現況検査により認められる状況の記録

令和5年4月21日	
NO	34
場所	AX 5 通り
部位	W 1 8

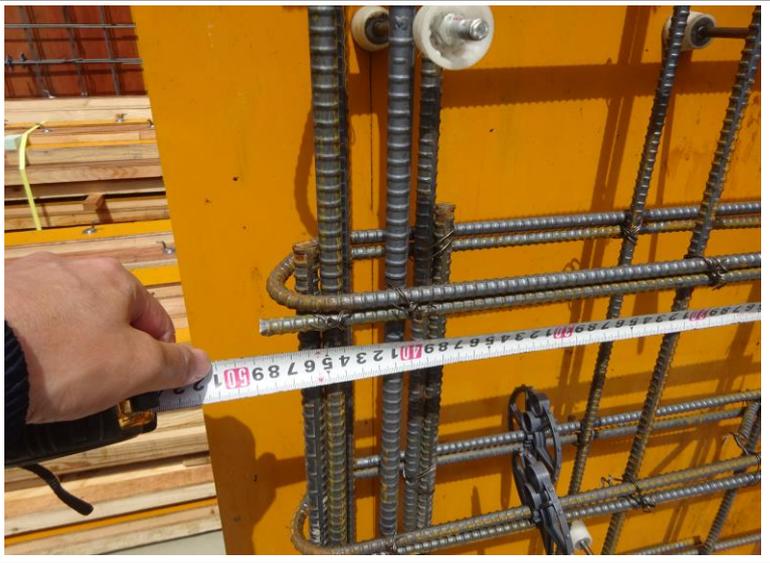
壁端部は、U字型形状に閉塞されていることを確認。(重ね継手長さL1 : D10×40 = 400mm以上)

令和5年4月21日	
NO	35
場所	AX 4 通り
部位	W 1 8

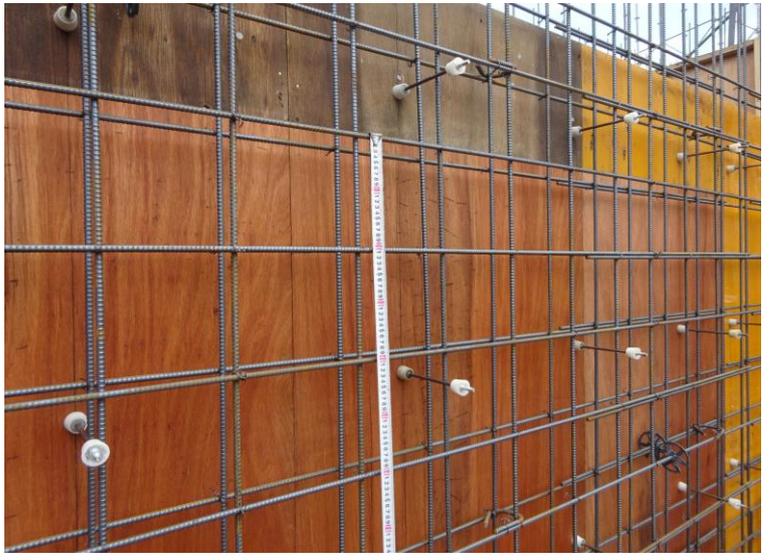
計画通りに配筋組(横筋 : D10@200mm ダブル)が行われていることを確認。(縦筋は内側配筋、横筋は外側配筋)

令和5年4月21日	
NO	38
場所	AX 4 通り
部位	W 1 8

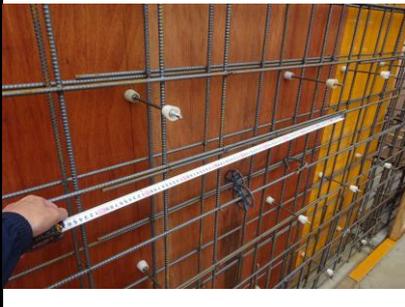
横筋（配力筋）の重ね継手長さ（L1 : D10 × 40 = 400mm以上）が計画通りであることを確認。
